1. Avis / demandes, de l'Etat & PPA & Enquête Publique tout le territoire

plan local d'urbanisme
intercommunal

1.1 Etat & PPA & Enquête Publique : Habitat / Patrimoine / Constructibilité tout le territoire

Demande de modification des fiches patrimoine /UDAP

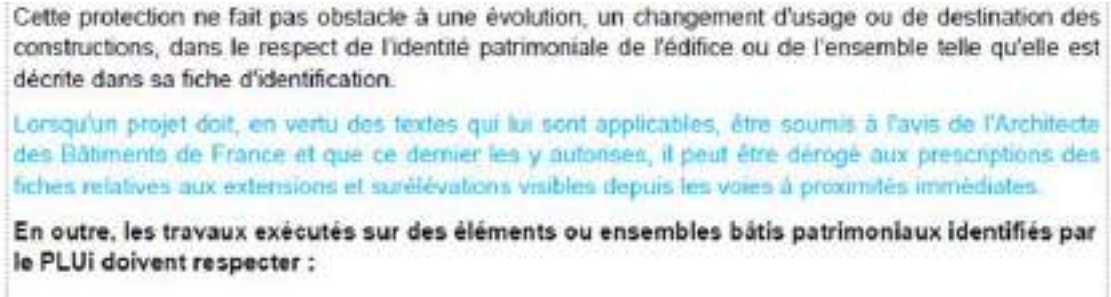
Demande : modérer l’interdiction de construction d’extension du bâti existant visible depuis la voie publique

Réponse : En partie favorable

Pour autant, nous convenons de l'opportunité d'assouplir l'écriture de cette règle, en l'adaptant à chaque cas de figure, ce qui n'est pas envisageable avant approbation de la révision du PLUi dans la mesure où cela pourrait remettre en cause l'économie générale du projet.

Aussi, dans l'attente, dans le cadre de la révision du PLUi, nous proposons de modifier comme suit le préambule des fiches patrimoine, afin de permettre une adaptation de la règle pour les bâtiments isolés et les ensembles situés dans les périmètres de protection des monuments historiques :

Demande d'intégration des rus du Rouillon et de Montfort – SAGE CROULT ENGHEN VIEILLE MER

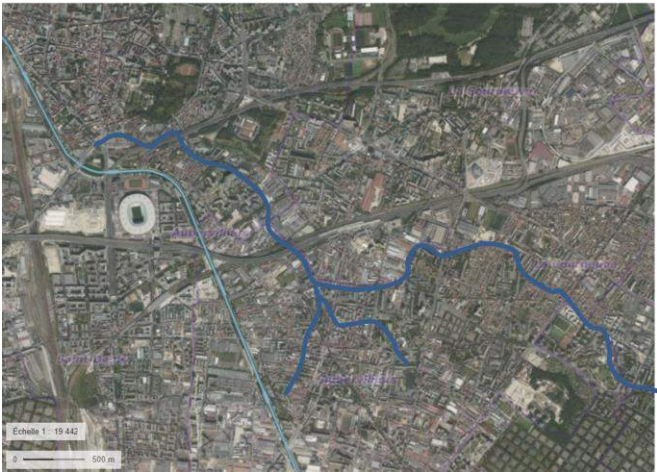
Demande : Le SAGE demande l'intégration du ru de Montfort et du Rouillon dans l'Etat initial de l'environnement ainsi que dans les cartographies des OAP sectorielle Pressensé et Champagnole-Mecano, et l'OAP thématique Trame verte et bleue.

Réponse : Défavorable

Demande de mise en compatibilité de la Trame verte et bleue au regard de celle du SCoT métropolitain

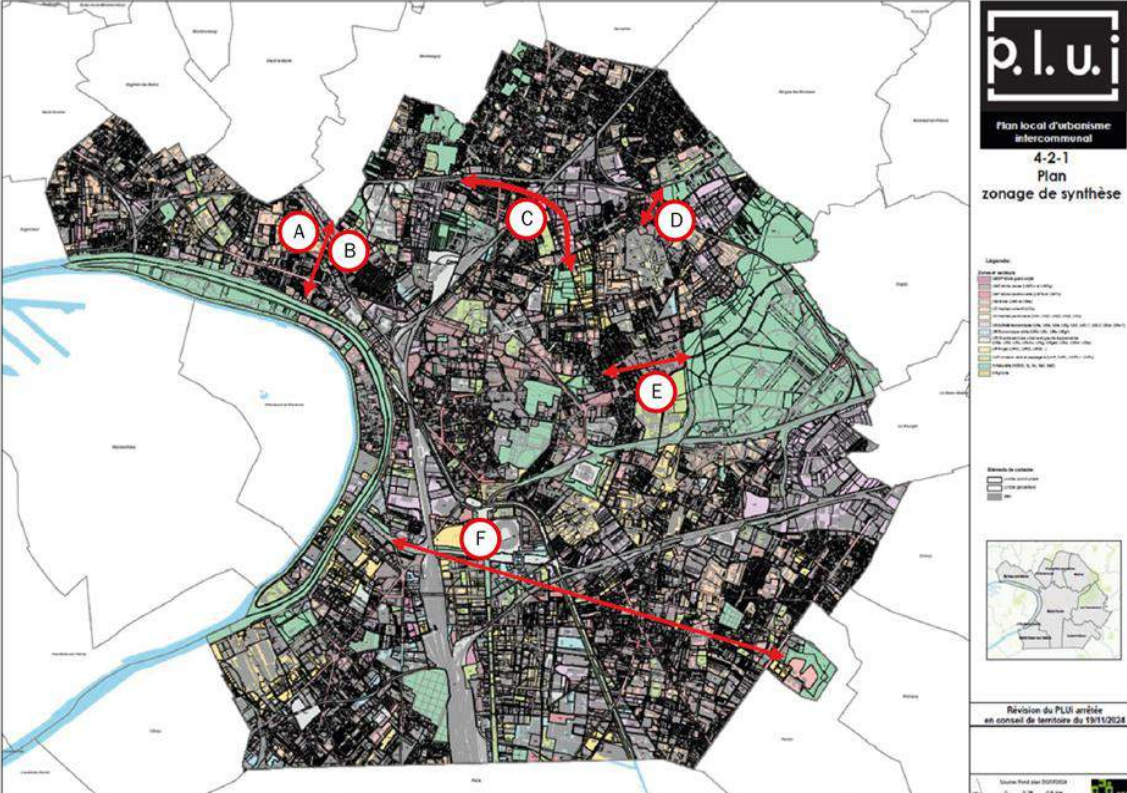
Demande : l'Etat demande la mise en compatibilité des continuités écologiques de la Trame verte et bleue du SCoT-M, voir son renforcement dans le Plan local d'urbanisme intercommunal.

SGP / changement de zonage UG > UMD

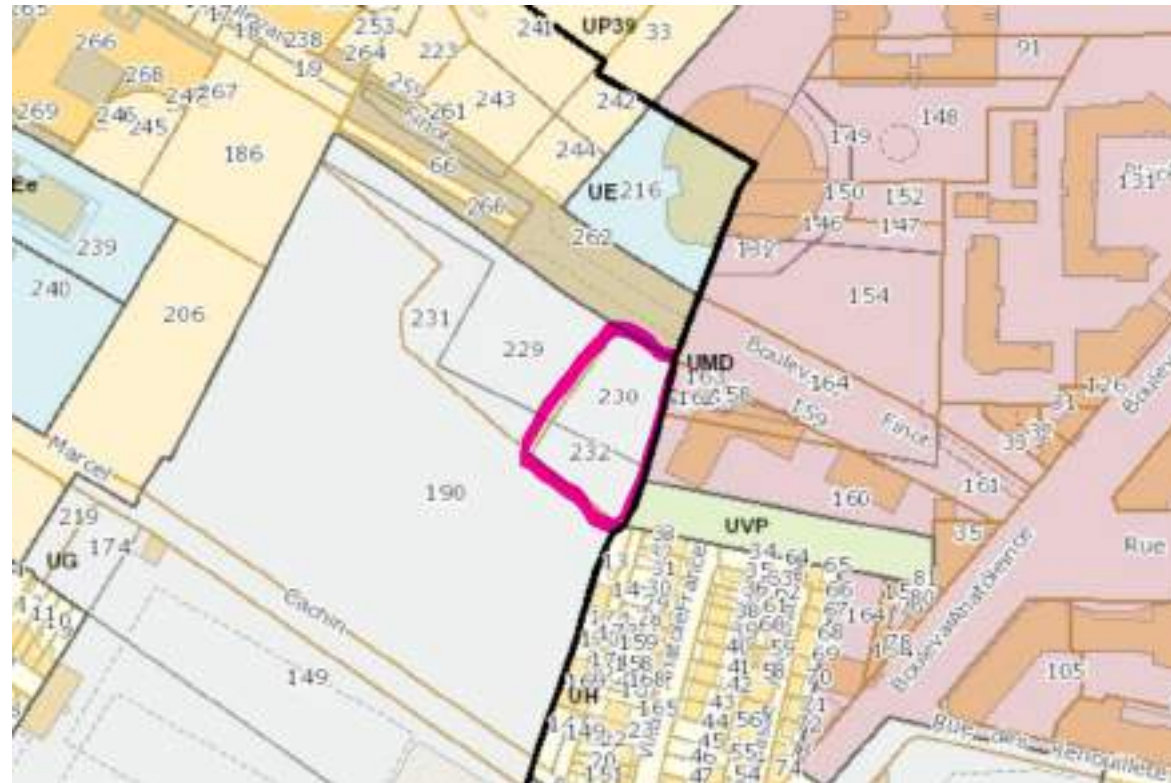
Demande : La SGP est propriétaire de deux parcelles cadastrées section C n°230 et 232 (emprises déportées de l'entonnement Finot) relevant du zonage UG (Grands services urbains et grands équipements). La zone UG regroupe de vastes emprises accueillant des grands services urbains telles que des emprises routières ou ferroviaires, ainsi que les terrains liés à certains équipements collectifs à grand rayonnement.

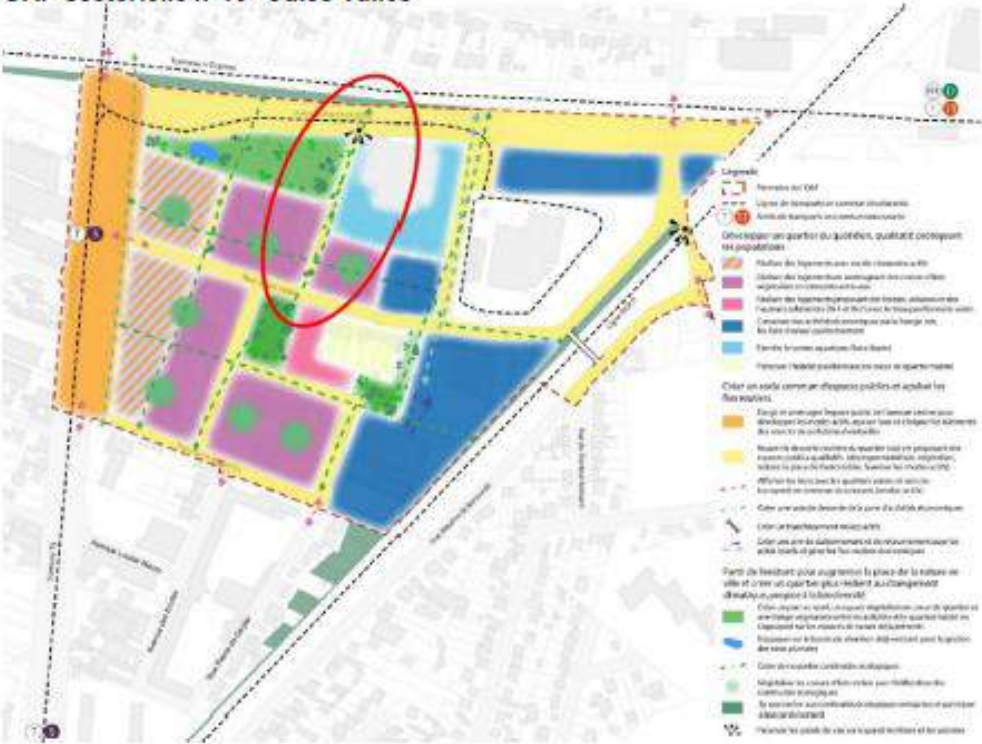
Demande : Passage de zone UVP vers UVPL1 pour la piscine Claire Supiot et déplacement de la servitude de localisation

Réponse : Favorable

EVP sur la parcelle CJ150

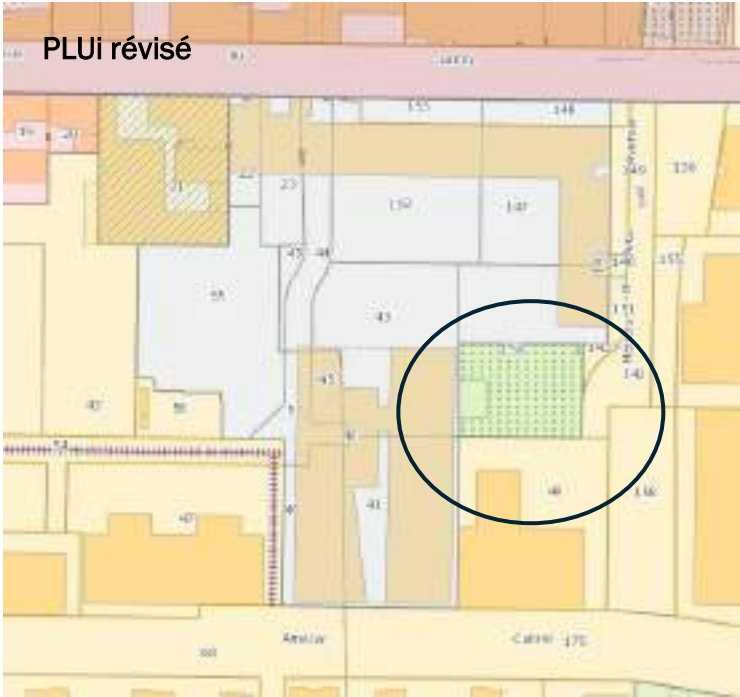
- **Demande** : L'EVP ajouté sur la parcelle CJ150 empêche le projet d'extension des réserves du musée des Arts et Métiers.

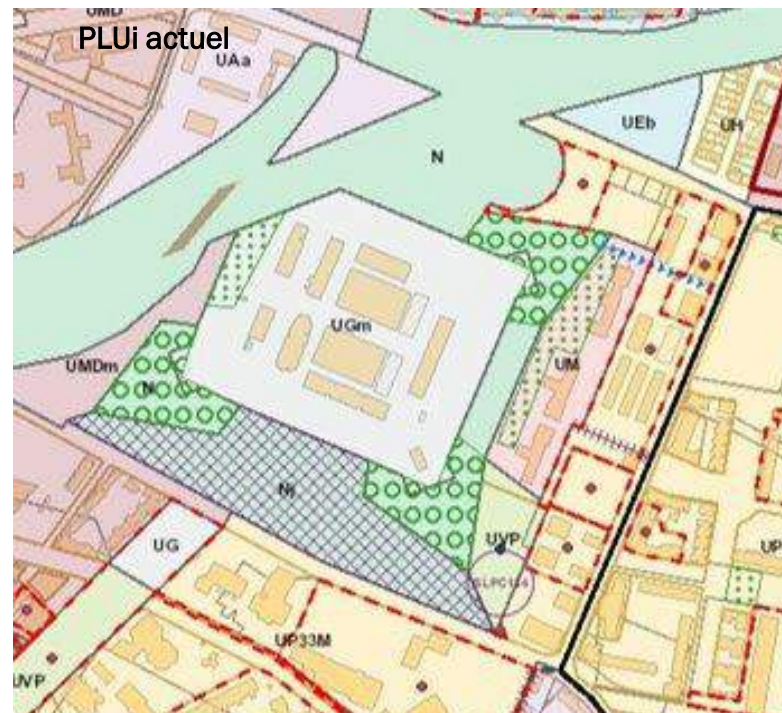
Demande : La parcelle AX29 correspond à l'intérieur du Fort de l'Est à Saint-Denis : un secteur a été zoné UVP alors qu'il correspond à une surface imperméabilisée résultant de la démolition de hangars. Elle n'a donc pas de raison d'être zonée de la sorte.

Réponse : Défavorable Le parc des Glacis a été livré. Il correspond à la première tranche d'un projet de grand parc sur les contreforts du Fort de l'Est. L'EPT propose aussi d'enlever l'EVP sur la parcelle classée en UVP dans la zone du Fort de l'Est.

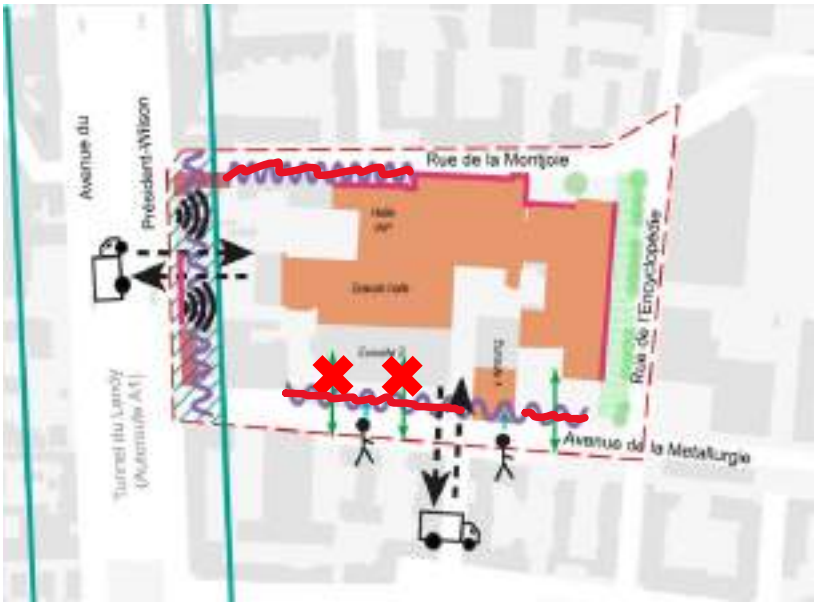
SEM : Supprimer le liseré violet concernant les rdc actif - sur av Métallurgie et rue de la Montjoie au regard des évolutions de projet. Proposition : réduire le linéaire du zigzag violet sur la seule halle eurosite

Réponse : Favorable. Demande partagée entre l'UDAP et la SEM dans le cadre du projet.

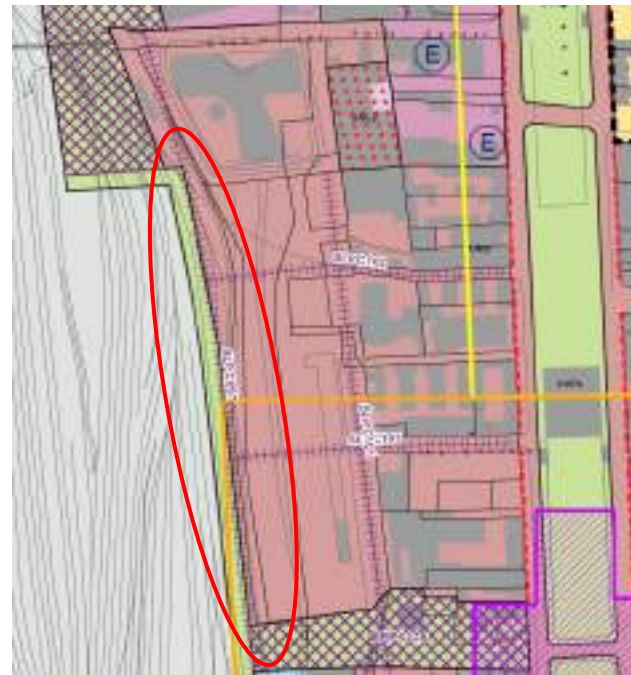
Demande : Le PLUi prévoit un classement en zone UMD de terrains à vocation ferroviaire (besoin pour les travaux du Pont de Soissons, NexteoBD...), dont la mutation n'est pas avérée à moyen terme --> Dans l'attente de réflexions sur ce secteur, ces terrains devront être classés en zone UG. Besoin de cet espace pour du stockage et des prestataires dans le cadre d'une base travaux SNCF réseaux pour les trains travaux régénérant les voies

Réponse : Défavorable

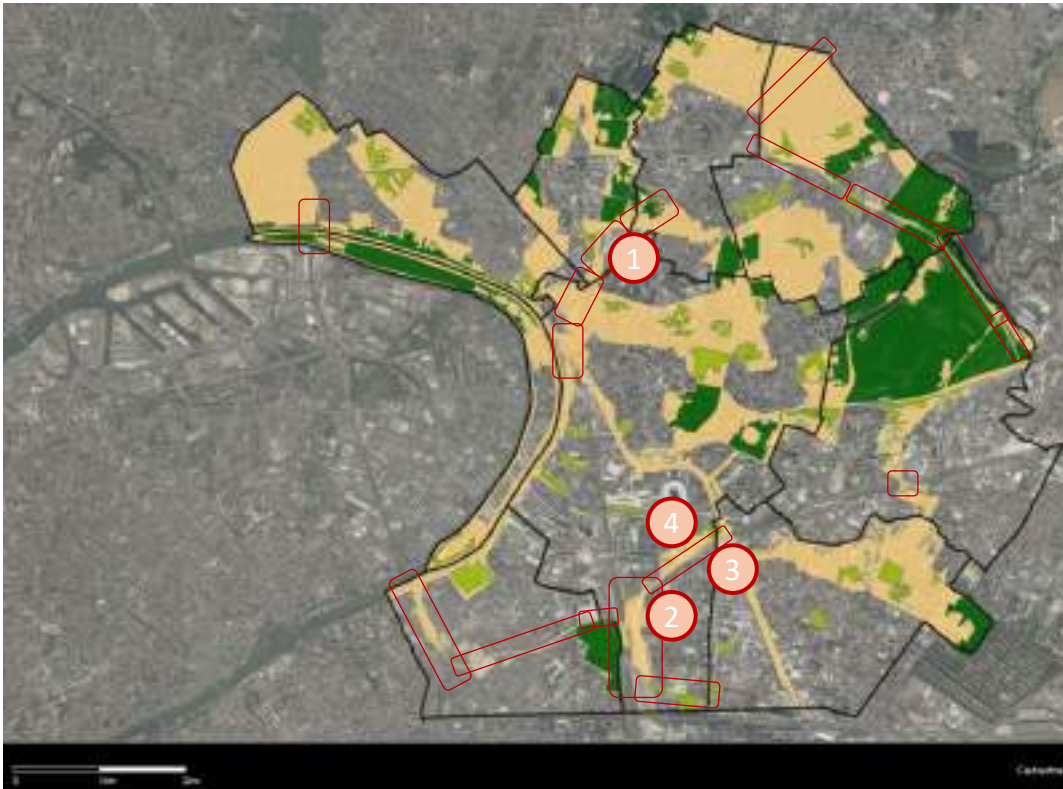
Demande : Le Département de Seine-Saint-Denis estime qu'afin de permettre l'augmentation du ratio d'espaces verts par habitant il faudrait développer davantage les zones UVP au sud.

Réponse : Défavorable

Zonage – Orgemont

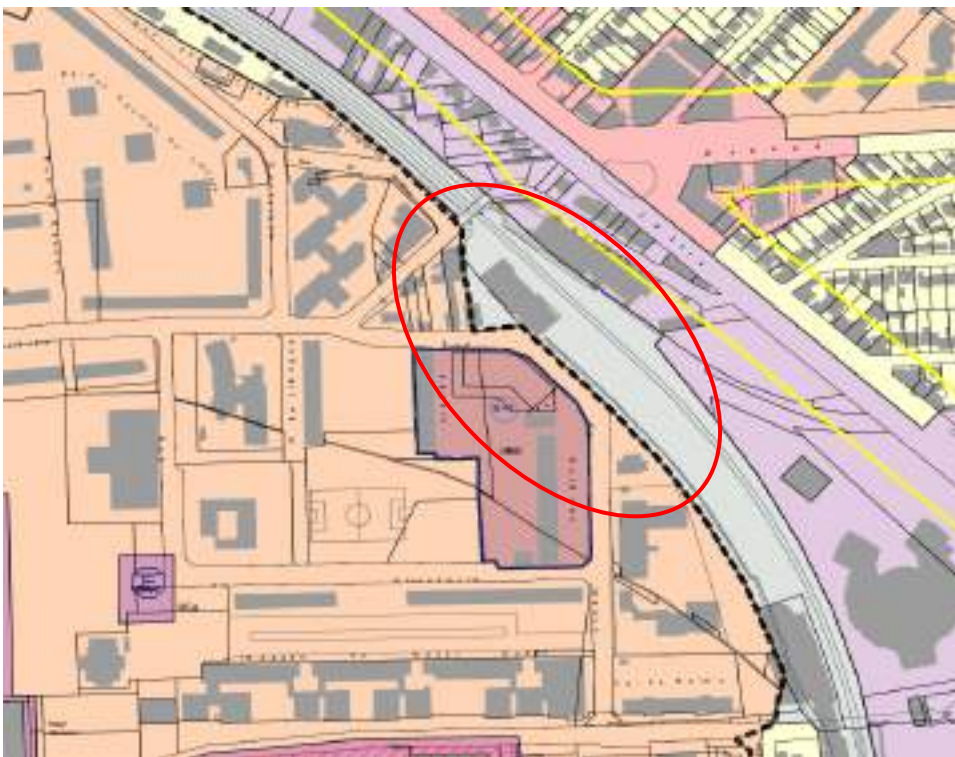
Demande : Changement de zonage de UG vers UCa pour permettre la création de logements.

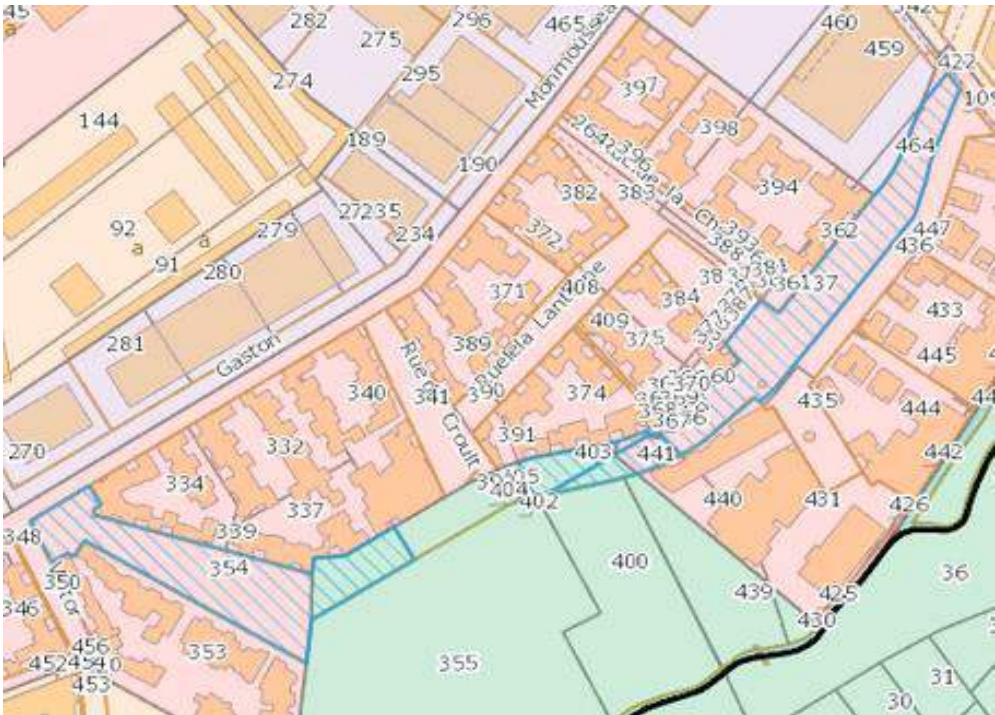
La Ville souhaite également corriger le zonage de plusieurs parcelles actuellement classées en UM, en cohérence avec leur situation réelle et leur vocation de liaisons végétales vers le parc départemental Georges Valbon.

Au regard de leur rôle d'accès au parc, de leur caractère paysager et de leur végétalisation, la Ville de Stains demande le classement en UVP des parcelles suivantes :
